„UTB – Rekonstrukce a modernizace objektu U7“

DODATEK Č. 2 KE SMLOUVĚ O DÍLO ZE DNE 2. 3. 2021

Změnový list č. 03

Bourání podlahy v 1PP

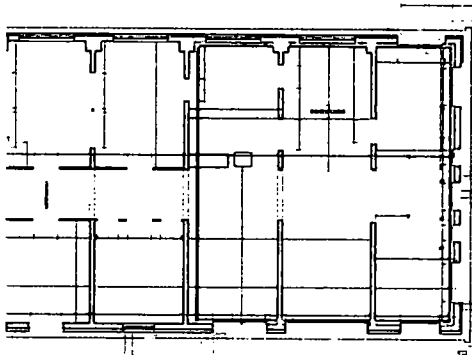
Předmět díla:	Bourání podlahy v 1PP		
Objekt:	„UTB - Rekonstrukce a modernizace objektu U7“		
Objednatel:	Univerzita Tomáše Bati ve Zlíně		
Zhotovitel:	GEMO a.s.		
TDS:	[redacted]		
Projektant:	Adam Rujbr Architects s.r.o.		
Popis změny:	<p>Vybourání stávajícího potěru podlahy v 1.PP, odstranění stávající poškozené hydroizolace a příprava na provedení sanaci podlahy.</p>		
Odůvodnění změny:	<p>1) stávající vodorovná hydroizolace (původní lepenka + pravděpodobně asfaltový nátěr pod a nad ní) je výrazně zdegradována, drolí se, napojení na ni je technicky nemožné a hrozí riziko vzlinání zemní vlhkosti</p> <p>2) stávající betonová mazarina v některých místnostech vykazuje trhliny, které bude finančně náročné nasponkovat</p> <p>3) betonová mazarina místy nemá provedení doporučené tloušťky cca 50 mm a je dle měření v některých místech jen 20 mm, toto při změně zatížení může způsobit praskání a následné vydrolení</p> <p>4) pod částí desek se objevily kapsy, kde podloží nevykazuje řádnou únosnost</p> <p>5) nestejnóměrnost výšek stávající podlahy po podrobném geodetickém zaměření vykazuje v některých místnostech i 50 mm rozdíl , což výrazně komplikuje realizaci nivelace pod podlahovou krytinu</p> <p>Závěr: je nutné přikročit k odbourání stávajících mazarin a odstranění stávající hydroizolace. V rámci ZL č. 06 bude návazně řešena realizace nových skladeb podlah vč. nové hydroizolace a provedení sanačních opatření na části omítek vnějšího obvodového zdiva.</p>

Sanace 1PP

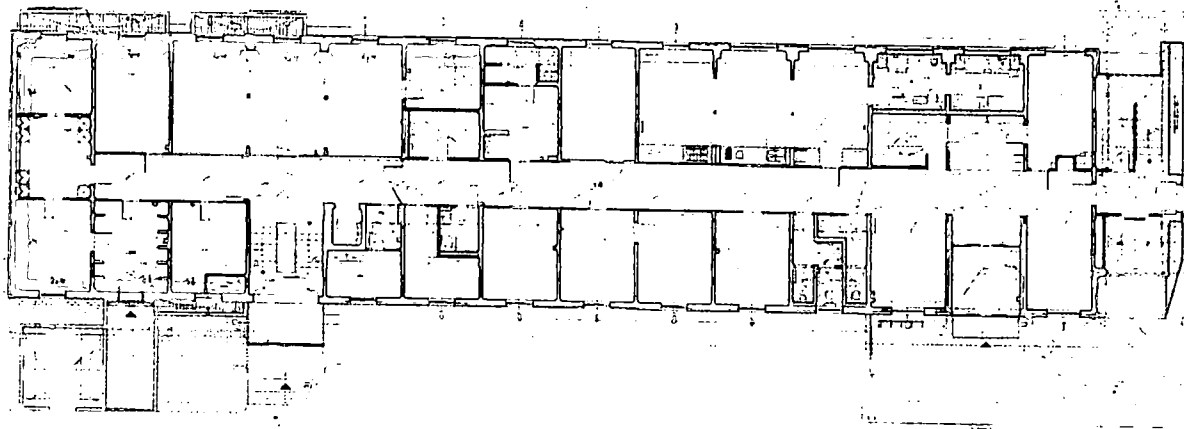
Předmět díla:	Sanace 1PP		
Objekt:	„UTB - Rekonstrukce a modernizace objektu U7“		
Objednatel:	Univerzita Tomáše Bati ve Zlíně		
Zhotovitel:	GEMO a.s.		
TDS:	[redacted]		
Projektant:	[redacted]		
<p>Popis změny:</p> <p>Ve vazbě na ZL č. 05 realizace nových podlahových potěrů a provedení nové celoplošné vodorovné hydroizolace v podlaze v 1.PP. Dále provedení dílčích sanačních opatření (injektáže, sušící omítky) na vnějších stěnách západní strany 1.PP, kde byl zjištěn výskyt výkvětů od zavlhnutí.</p> <p>Pozn. Sanace neřeší případovou dotovanou vodu skrze původní svislou hydroizolaci pod terémem</p>			
<p>Odůvodnění změny:</p> <p>Odůvodnění změny viz. ZL č. 05.</p>			
údaje o změně	Změnu vyvolal:	objednatel	
	Jedná se o změnu: (zatrhnout)	zúžení předmětu díla, kterou se snižuje cena díla	
		úprava předmětu díla bez vlivu na cenu díla	
		práce realizované a hrazené nad rámec ceny díla	x
	Jedná se o změnu ve smyslu zákona: (zatrhnout)	§ 222 odst. 4

Pozn. Sanace neféší případů dotovanou vodu skrze původní visíslou hydroizolaci pod terénem

Nahrazení dutinových přiček v 1PP

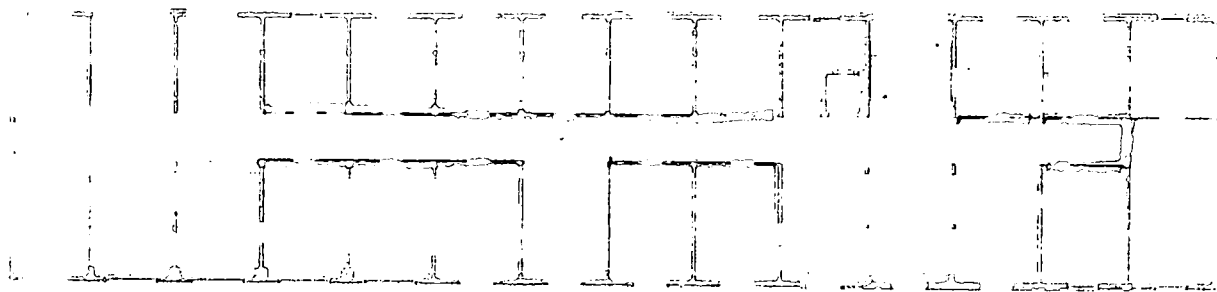
Předmět díla:	Nahrazení dutinových přiček v 1PP		
Objekt:	„UTB - Rekonstrukce a modernizace objektu U7“		
Objednatel:	Univerzita Tomáše Bati ve Zlíně		
Zhotovitel:	GEMO a.s.		
TDS:	[redacted]		
Projektant:	Adam Rujbr Architects s.r.o.		
Popis změny:			
Bourání stávajících dutinových přiček v 1.PP a nahrazení novou keramickou tvárnici tl. 8 cm P+D			
Odůvodnění změny:			
Konstrukce stávajících dutinových přiček při osekávání omítek ztrácí stabilitu a rozpadá se, přítomnost tohoto zděného materiálu nebyla ze staré projektové dokumentace přepokládána. Je nutné tyto přičky odbourat a vyzdít znovu.			
údaje o změně	Změnu vyvolal:	objednatel	
	Jedná se o změnu: (zatrhnout)	zúžení předmětu díla, kterou se snižuje cena díla	
		úprava předmětu díla bez vlivu na cenu díla	
		práce realizované a hrazené nad rámec ceny díla	x
	Jedná se o změnu ve smyslu zákona: (zatrhnout)	§ 222 odst. 4	
		§ 222 odst. 5	
		§ 222 odst. 6	x

Půdorys sociálky - skutečnost:

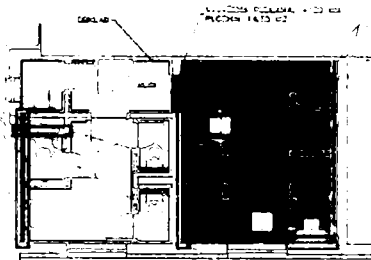
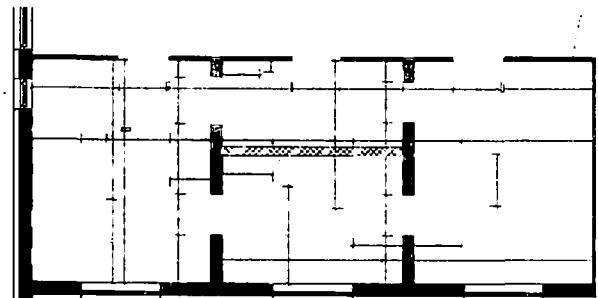
Předmět díla:	Bourání vnitřních přízdivek přiček v sociálních zařízeních 1.NP - 5.NP - rozdíl mezi DPS a skutečností		
Objekt:	„UTB - Rekonstrukce a modernizace objektu U7“		
Objednatel:	Univerzita Tomáše Bati ve Zlíně		
Zhotovitel:	GEMO a.s.		
TDS:	[redacted]		
Projektant:	Adam Rujbr Architects s.r.o.		
Popis změny:			
Rozdíl v dispozicích PD a reality na stavbě, zjištěno po odbourání konstrukcí. Přípočet skutečného rozsahu přízdivek obvodových stěn, zvýšené podlahy a živичné hydroizolace ve stěnách.			
Odůvodnění změny:			
Dopočet reálných bouracích kubatur pro potřebné kompletní vybourání.			
údaje o změně	Změnu vyvolal:	objednatel	
	Jedná se o změnu: (zatrhnout)	zúžení předmětu díla, kterou se snižuje cena díla	
		úprava předmětu díla bez vlivu na cenu díla	
		práce realizované a hrazené nad rámec ceny díla	x
	Jedná se o změnu ve smyslu zákona: (zatrhnout)	§ 222 odst. 4	
		§ 222 odst. 5	
		§ 222 odst. 6	x

P.č.	Číslo položky	Název položky	MJ	Množství	Cena / MJ	Celkem
Přepočet - skutečnost:						
208	962031113R00	Bourání příček z dřevě pálených plných, doušky 65 mm	m2	108,33250	65,00	7 041,61
		1 28-1 30 - 2,65*3,05		8,08250		
		2,65*0,88		2,33200		
		2,65*3,1		8,21500		
		2,65*0,94		2,49100		
		2,1*0,26		0,54600		
		Sociálky (m.č. 1,28 - 1,30)				
		2 - 5 NP				
		21,6665*4		83,66600		
		Odstavení asfaltové lepenky ze stěn				
		Odstavení asfaltové lepenky ze stěn v m.č. 1,27, 1,28, 1,30 - v místnosti sprch byla pod podlahou a na obvodových	m2	269,34500	52,00	14 005,94
		zdech místnosti přilepena asfaltová lepenka				
		(14,37*(3,5*2+4,25*2)+2,65-0,8*1,97)*5		269,34500		
RTS	979 99-0121.R00	Poplatek za skládku suti - asfaltové pásy	t	1,26592	2 175,00	2 753,38
		269,345*0,0047		1,26592		
		Odstavení vyvýšené podlahy				
*216	965042131R00	Odstavení vyvýšené podlahy v m.č. 1,27, 1,28, 1,30 - v místnosti sprch byla podlaha zvednutá o 100 mm a bylo nutné	m3	13,59575	1 600,00	21 753,20

Bourací práce - sociálky:

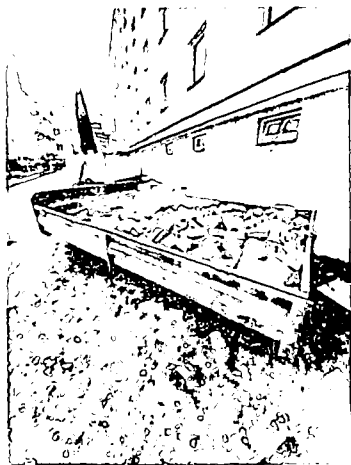
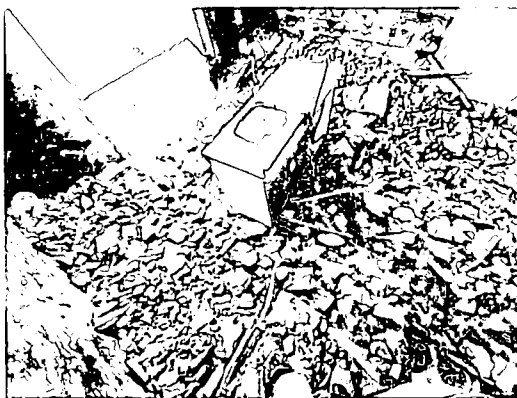
Bourací práce - asfaltová lepenka v sociálkách

Bourání podlahy v sociálkách

Bourání předstěn v pokojích

Instalační šachta v kuchyních

Úprava stávajících základů u mikropilot

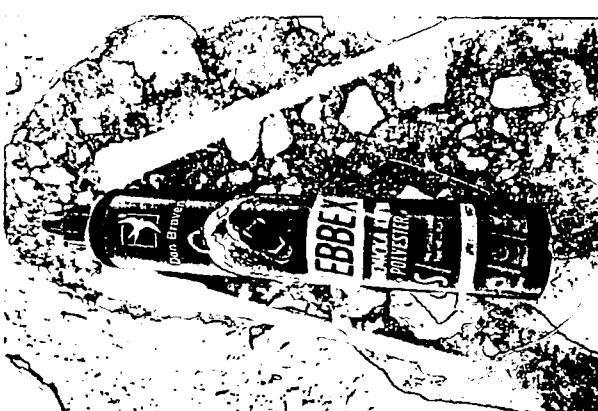
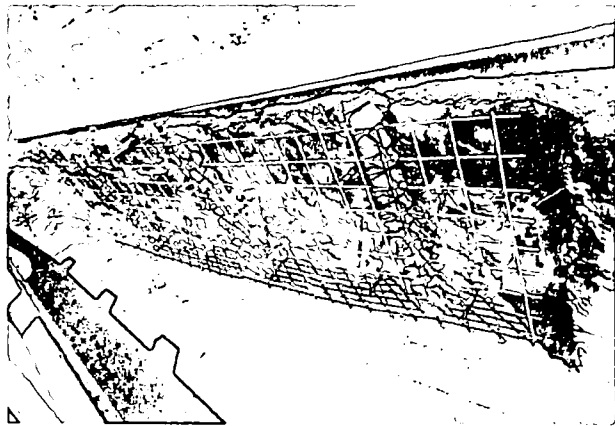
Předmět díla:	Úprava stávajících základů u mikropilot		
Objekt:	„UTB - Rekonstrukce a modernizace objektu U7“		
Objednatel:	Univerzita Tomáše Bati ve Zlíně		
Zhotovitel:	GEMO a.s.		
TDS:	[redacted]		
Projektant:	Adam Rujbr Architects s.r.o.		
<p>Popis změny:</p> <p>Po odhalení stávajících základů budovy na západní straně byl zjištěn rozpor v předpokládané geometrii stávajícího základu, bylo třeba na základě pokynů statika základ dobetonovat a staticky zpřáhnout s realizovnými mikropilotami.</p>			
<p>Odůvodnění změny:</p> <p>Nutná realizace statického opatření západního základu budovy pro zajištění stability a statiky stávající budovy ve vazbě na navazující konstrukci přístavby.</p>			
údaje o změně	Změnu vyvolal:	objednatel	
	Jedná se o změnu: (zatrhnout)	zúžení předmětu díla, kterou se snižuje cena díla	
		úprava předmětu díla bez vlivu na cenu díla	
		práce realizované a hrazené nad rámec ceny díla	x
